MĚSTSKÁ ČÁST PRAHA ČAKOVICE

Věc: Metropolitní plán - připomínky

Nový územní plán Prahy - Metropolitní plán - opakované připomínkování

Připomínky k návrhu Metropolitního plánu 2022

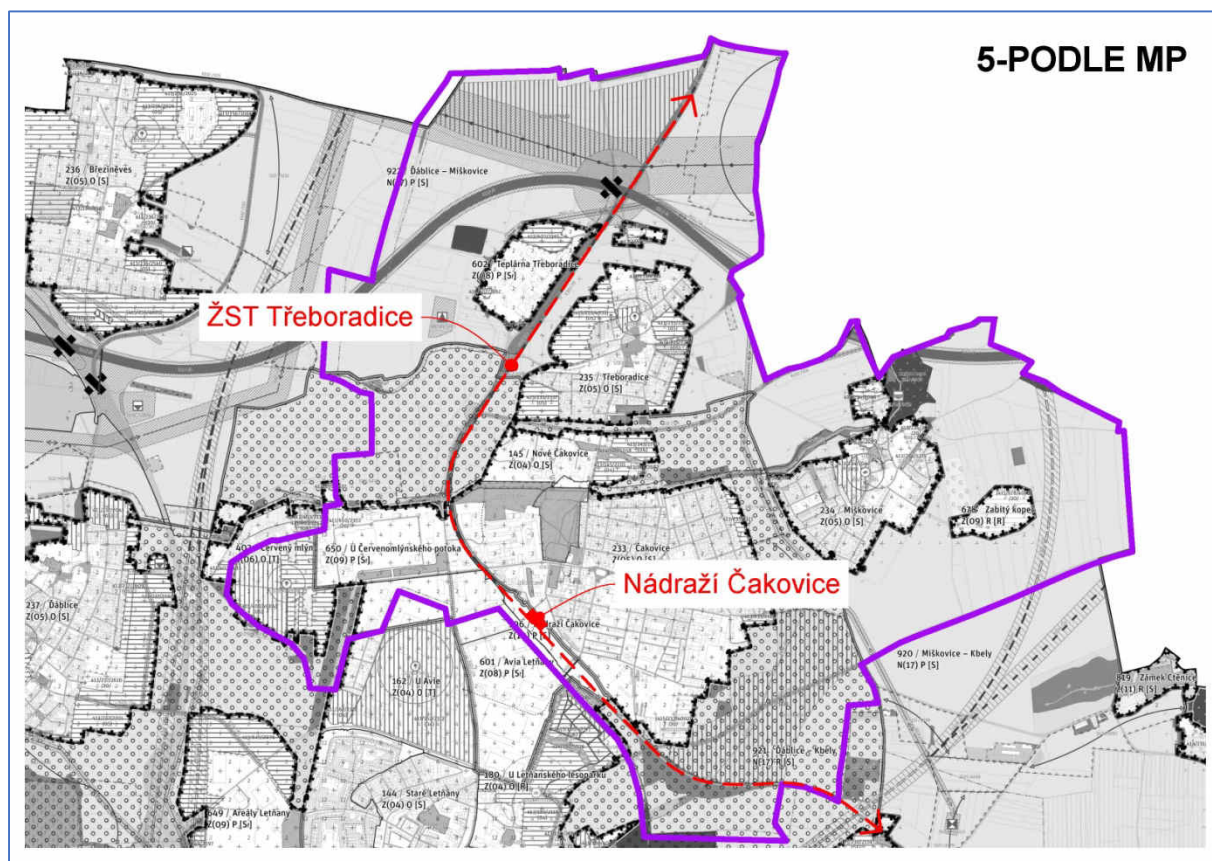
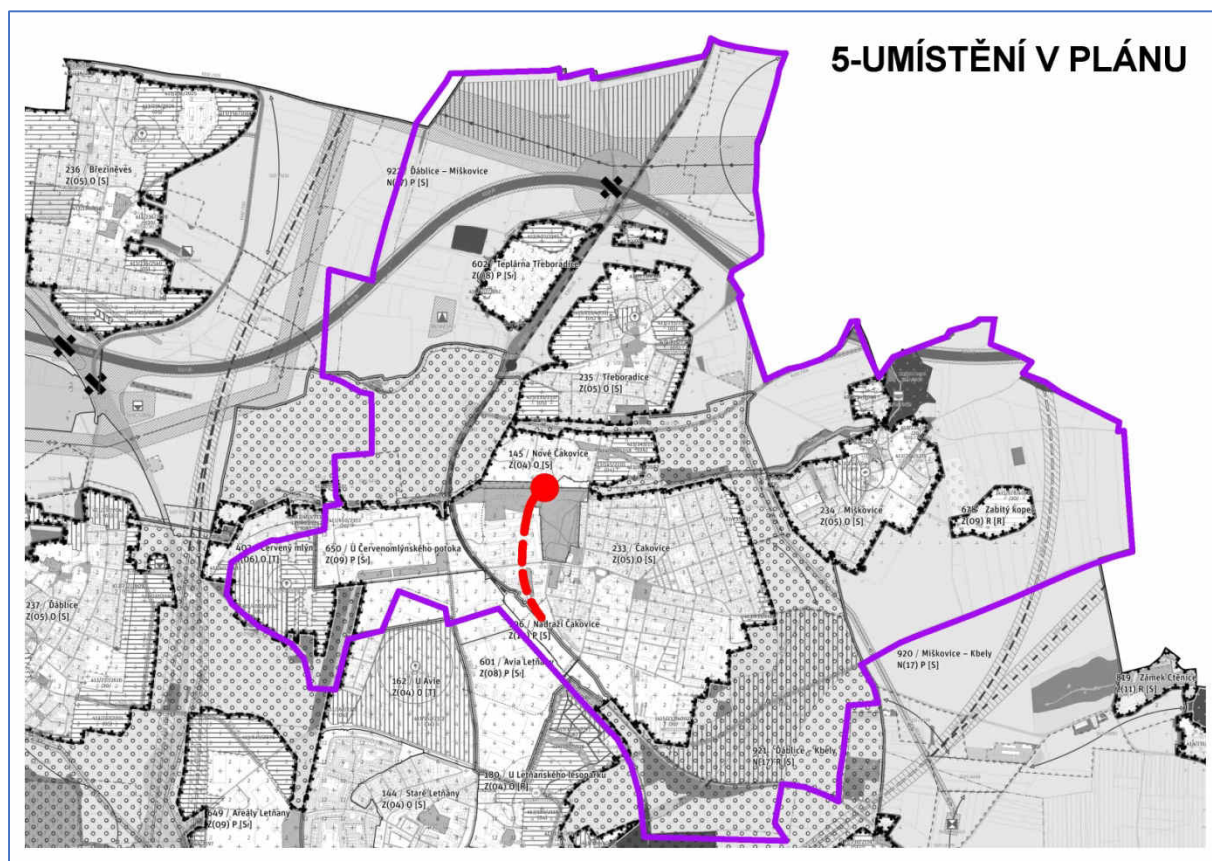
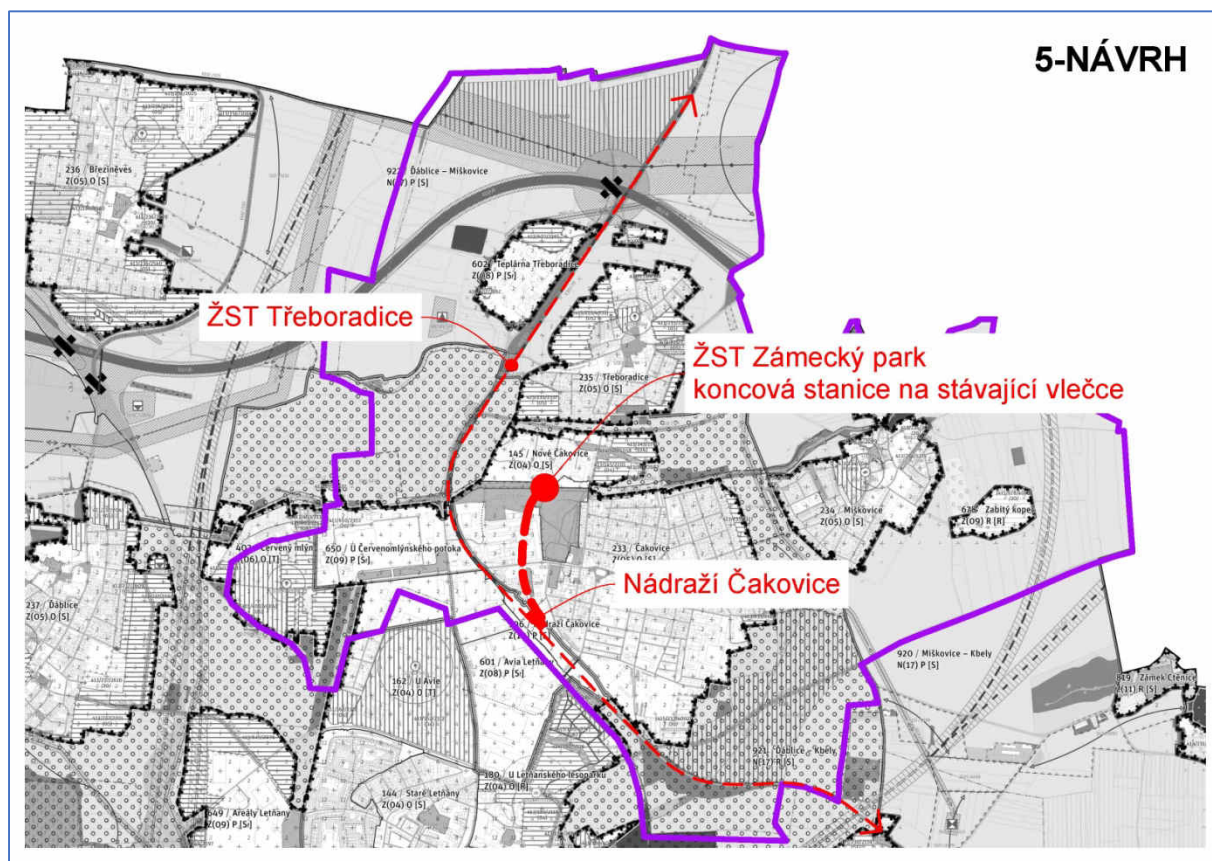
Číslo připomínky	CA/5
Název připomínky	Železniční zastávka Praha-Čakovice Zámecký park
Druh připomínky	Zásadní připomínka
Označení dotčené lokality	233 / Čakovice
Podstata připomínky	Požadavek na vytvoření plochy pro vznik nové železniční zastávky
Text a zdůvodnění připomínky	
Městská část Praha-Čakovice požaduje doplnit plochu pro novou železniční zastávku Praha-Čakovice Zámecký park v lokalitě 233 / Čakovice na železniční vlečce v areálu bývalého cukrovaru. Městská část Praha-Čakovice dále požaduje, aby tato železniční zastávka byla zařazena do Metropolitního plánu jako veřejně prospěšná stavba. Tento návrh vychází z dlouhodobě připravovaného projektu městské části Praha-Čakovice, který souvisí s rozvojem metropolitní železniční dopravy. Projekt rozvoje metropolitní železniční linky S34 je zároveň přímo podporován městskou částí Praha 19 a městskou částí Praha-Satalice. Zastávka výrazně zlepší pěší dostupnost na železniční zastávku pro několik tisíc obyvatel z lokalit 233 / Čakovice a 145 / Nové Čakovice. Doprava bude vedena po stávající vlečce a záměr má předpokládaný pozitivní vliv na budoucí revitalizaci brownfieldu bývalého cukrovaru nacházejícího se v lokalitě 233 / Čakovice. Zastávka je navrhována na kusé koleji bez obratiště pro vratné soupravy. Aktuální projekt zahrnuje revitalizaci stávající jednokolejné neelektrifikované vlečky a výstavbu nástupiště s propojovacím chodníkem do Čakovického zámeckého parku, kde je existující síť pěších komunikací vedoucích do rezidenčních zón v lokalitě 145 / Nové Čakovice a 233 / Čakovice. Předpokládaný interval osobních vlaků je do doby revitalizace železniční trati č. 070 60 minut v pracovní dny a nepravidelně o víkendech a dále 30 minut v pracovní dny a 60 minut o víkendech po provedení plánované revitalizace železniční trati č. 070. Obsluha vlaků se předpokládá vratnými soupravami řady 813.1 dopravcem KŽC Doprava.

CA/6 - P+R parkoviště u železniční zastávky Praha-Třeboradice

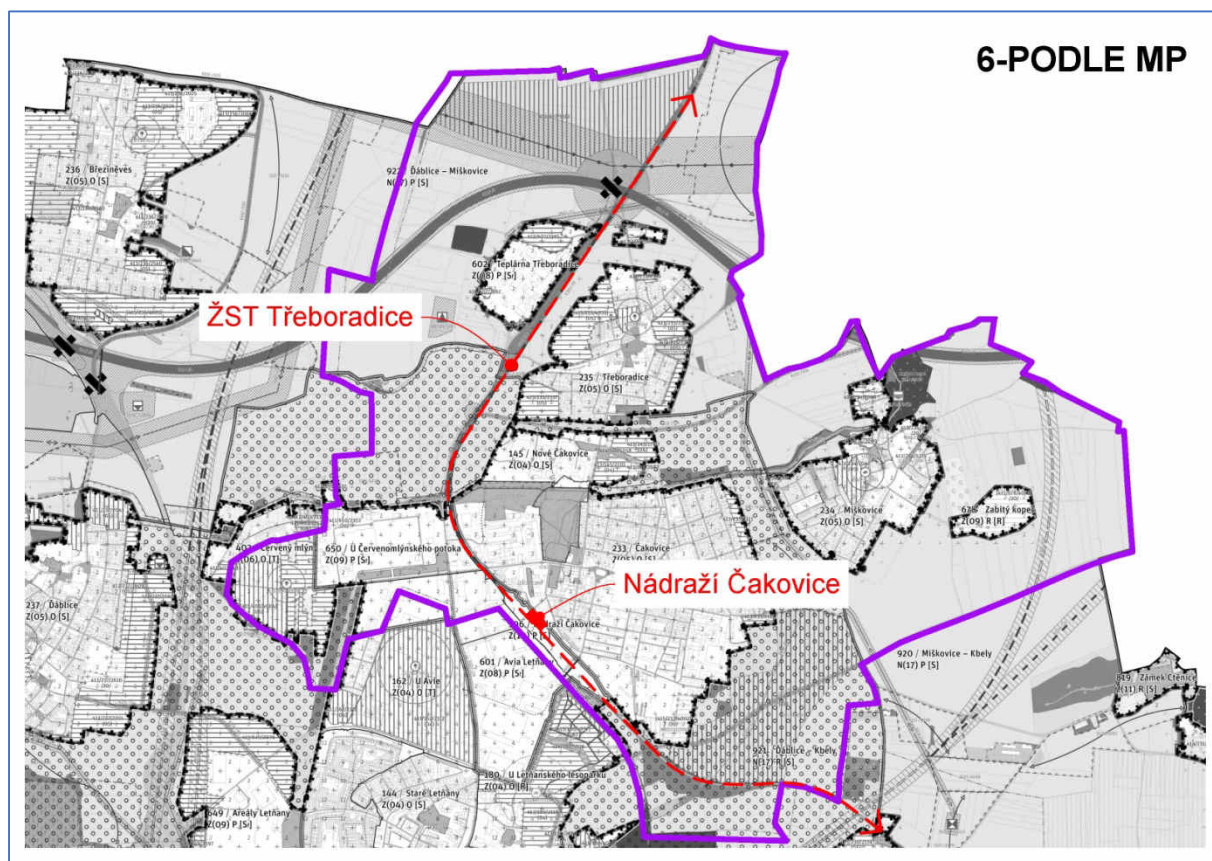
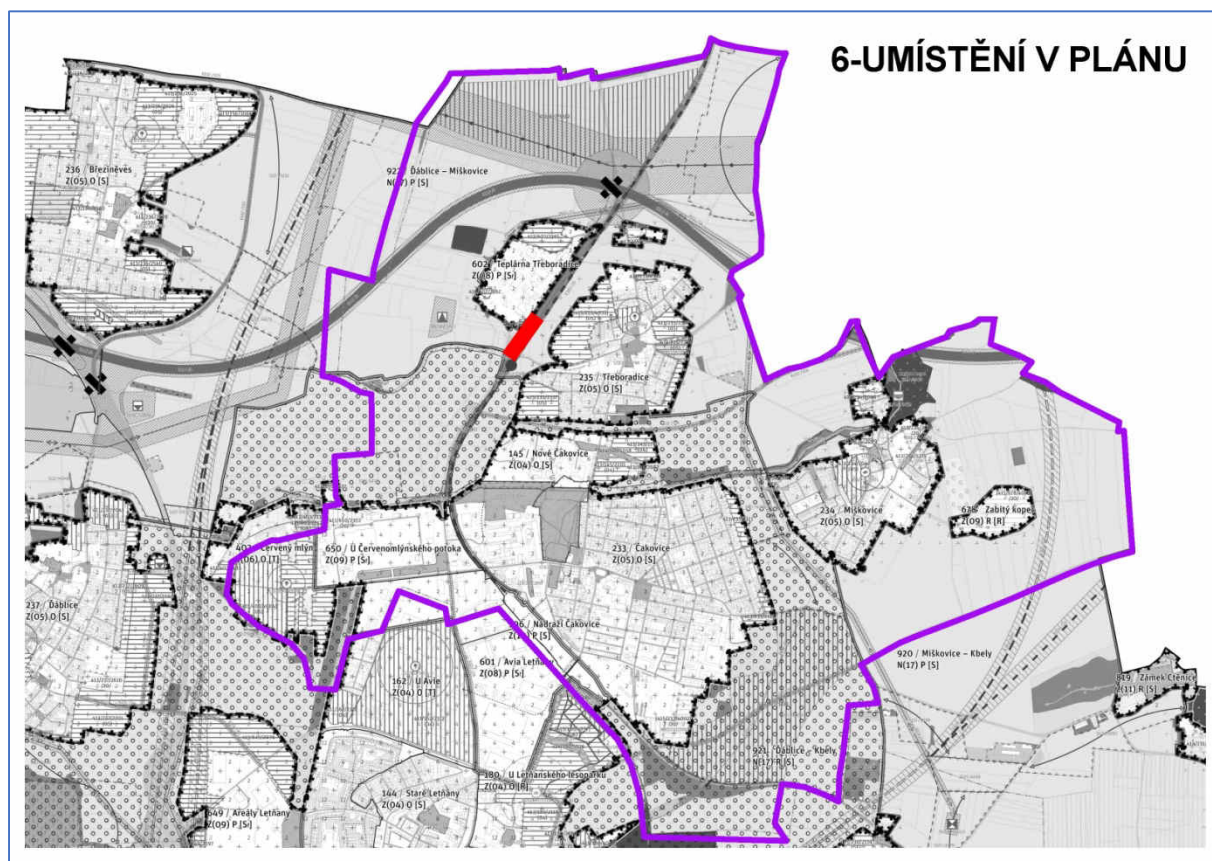
Číslo připomínky	CA/6
Název připomínky	P+R parkoviště u železniční zastávky Praha-Třeboradice
Druh připomínky	Zásadní připomínka
Označení dotčené lokality	922 / Ďáblice - Miškovice
Podstata připomínky	Požadavek na vytvoření plochy pro P+R parkoviště u nové železniční zastávky Praha-Třeboradice
Text a zdůvodnění připomínky	
Městská část Praha-Čakovice požaduje doplnit plochu pro vznik P+R parkoviště o minimální kapacitě 500 míst u navrhované železniční zastávky Praha-Třeboradice v lokalitě 922 / Ďáblice - Miškovice. Městská část Praha-Čakovice dále požaduje, aby toto parkoviště bylo zařazeno do Metropolitního plánu jako veřejně prospěšná stavba. Tento návrh vychází ze skutečnosti, že po přilehlé komunikaci Za Tratí je vedena tranzitní doprava ze Středočeského kraje. Zároveň je připravována revitalizace železniční trati č. 070 (ze strany Správy železniční dopravní cesty), která v daném úseku předpokládá dvojkolejnou elektrifikovanou trať s častější intervalovou dopravou. Projektovaný interval osobních vlaků je ve všední dny 30 minut. Podpůrným argumentem je skutečnost, že toto P+R parkoviště by bylo pro cestující nejbližší tranzitnímu směru při cestě individuální automobilovou dopravou. V okolních obcích Středočeského kraje se železniční trať č. 070 nachází mimo hlavní tranzitní silniční komunikace, a tedy výstavba P+R parkovišť v místě zásávek v těchto obcích bude vždy pro cestující využívající individuální dopravu méně výhodná. Navrhované P+R parkoviště se bude nacházet mimo rezidenční zóny a bude tak mít minimální negativní vliv na obyvatele.

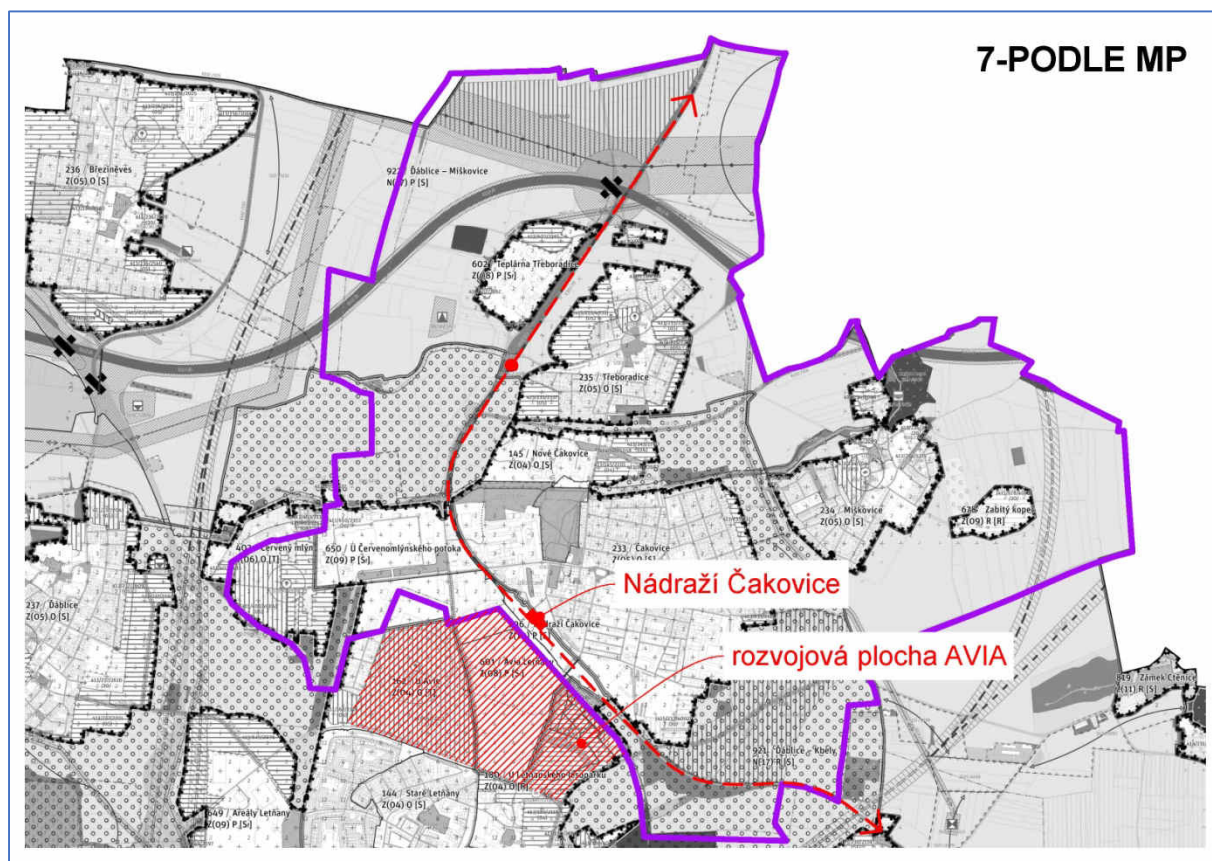
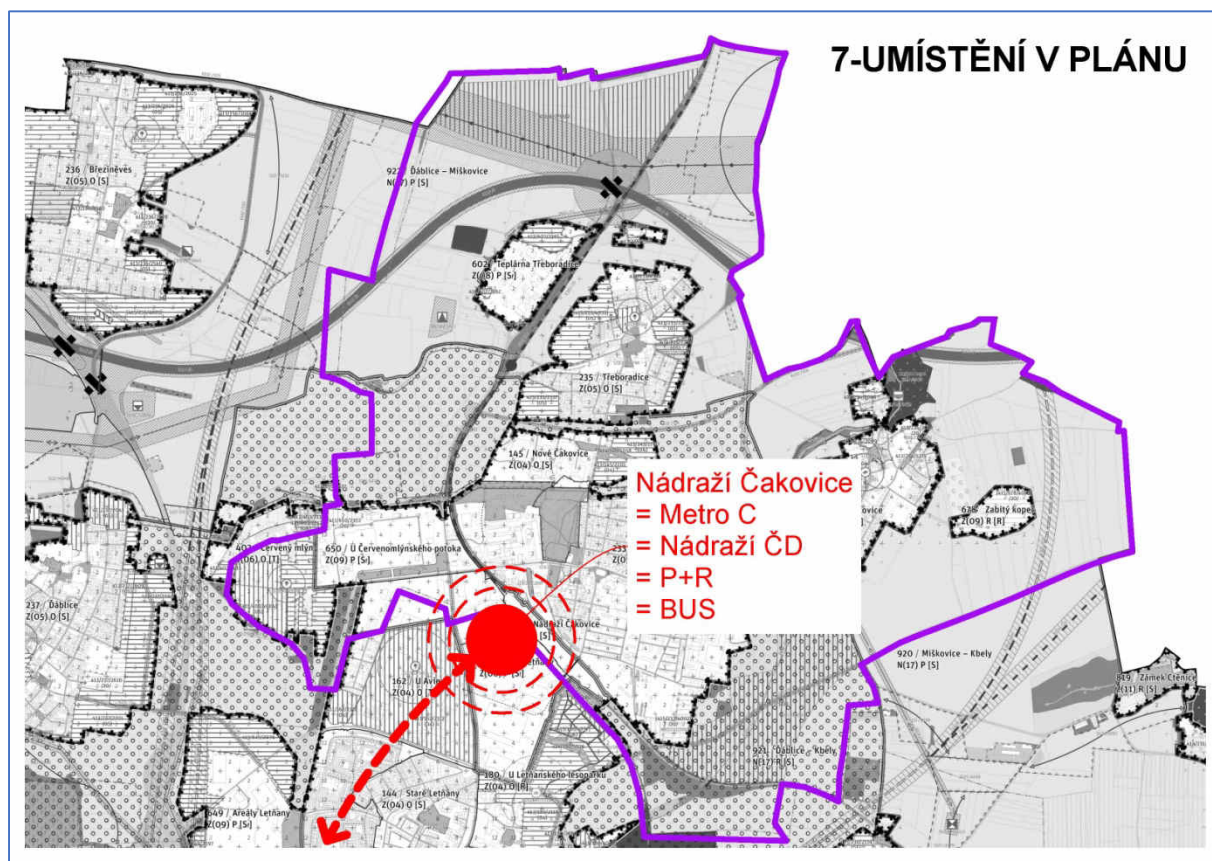
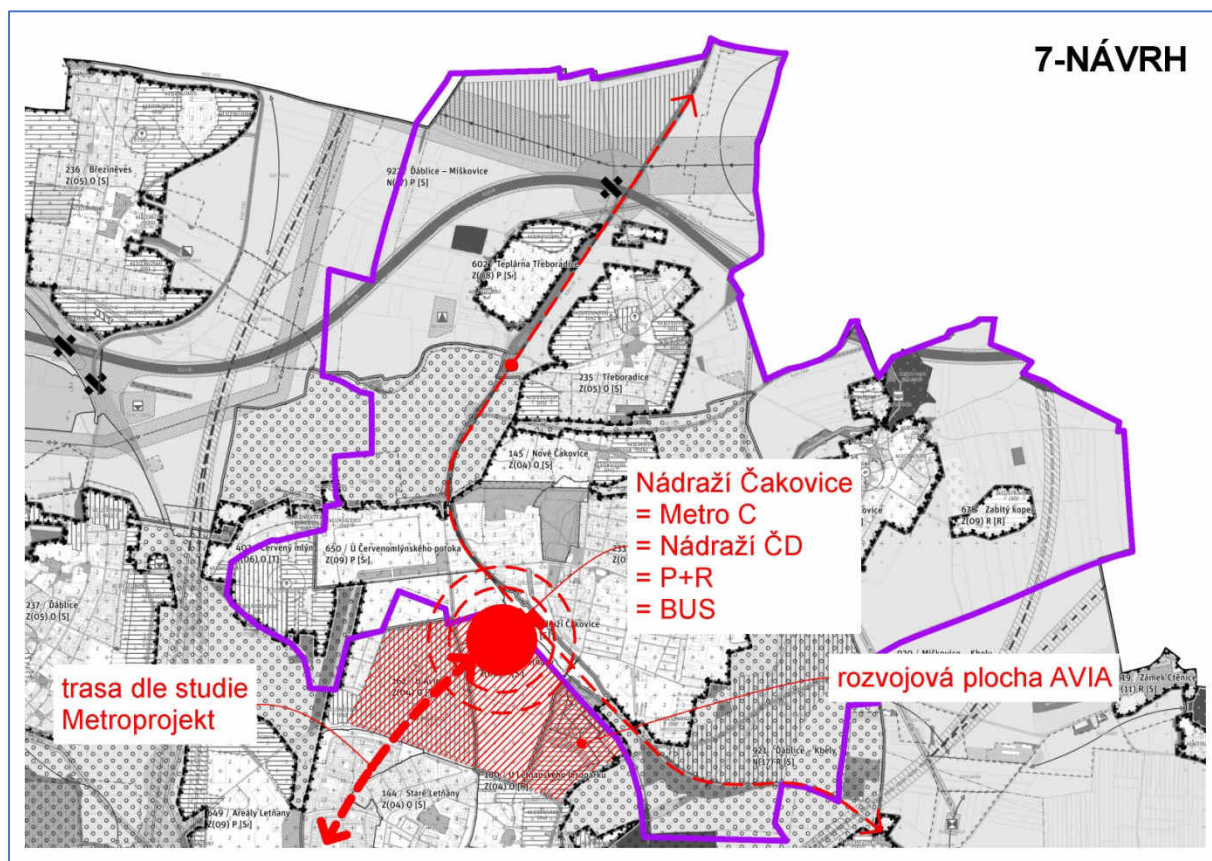
Číslo připomínky	CA/7
Název připomínky	Prodloužení trasy metra linky C do Čakovice
Druh připomínky	Zásadní připomínka
Označení dotčené lokality	233 / Čakovice 601 / Avia Letňany 706 / Nádraží Čakovice a dále relevantní lokality na k.ú. Letňany
Podstata připomínky	Požadavek na vytvoření ploch pro prodloužení trasy metra linky C k železniční stanici Praha-Čakovice
Text a zdůvodnění připomínky	
Městská část Praha-Čakovice požaduje doplnit plochu (liniové vedení) pro prodloužení trasy metra linky C v úseku Letňany - Nádraží Čakovice (železniční stanice Praha-Čakovice) a ploch pro související obslužné funkce, tj. zejména parkoviště P+R o kapacitě minimálně 1.200 míst, parkoviště B+R, terminál pro povrchovou dopravu s dostatečným počtem odstavných míst pro autobusy a zázemím pro vytvoření moderních přestupních vazeb (metro vs. autobus, metro vs. železnice, autobus vs. železnice) vč. obslužných ploch pro komerční činnosti. Městská část Praha-Čakovice dále požaduje, aby tento záměr prodloužení trasy metra byl zařazen do Metropolitního plánu jako veřejně prospěšná stavba. Tento návrh úzce souvisí se změnou platného územního plánu č. Z-2808 a dále z předpokladu transformace brownfieldu v areálu bývalé továrny AVIA v lokalitách 601 / Avia Letňany a 162 / U Avie. Zde mohou vzniknout potřebné plochy pro vytvoření kapacitní dopravy do území městských částí Praha 18 a Praha-Čakovice. Celá širší oblast je lokalitou o počtu obyvatel přesahujícím 50.000 obyvatel a platný územní plán neuvažoval s žádnou novou stavbou pro kapacitní kolejovou dopravu. Území tak zůstává částečně obslouženo železniční dopravou, jejíž infrastruktura je dosud nerevitalizovaná a neposkytuje potřebné kapacitní parametry a ani po plánované revitalizaci nenabízí směrové vedení do převažujících cílů podstatné většiny cestujících z městské části Praha-Čakovice a městské části Praha 18. Železnice je tak alternativou k rychlé a spolehlivé dopravě přímo do centra města a je tak atraktivní pro část cestujících, nicméně kapacitní kolejová doprava do obvyklých cílů není ani v návrhu Metropolitního plánu dostatečně řešena. Příležitostí při revitalizaci brownfieldu areálu Avia je pak možnost vytvořit dostatečně kapacitní P+R u uvažované konečné stanice metra Nádraží Čakovice a vytvoření veškerého potřebného zázemí (terminál povrchové dopravy, komfortní přestupní vazby mezi jednotlivými druhy dopravy apod.). Městská část Praha-Čakovice požaduje, aby do návrhu Metropolitního plánu byla(y) zařazena(y) trasa(y) prověřovaná(é) společností Metroprojekt ve studii proveditelnosti prodloužení trasy metra linky C v úseku Letňany - Nádraží Čakovice.
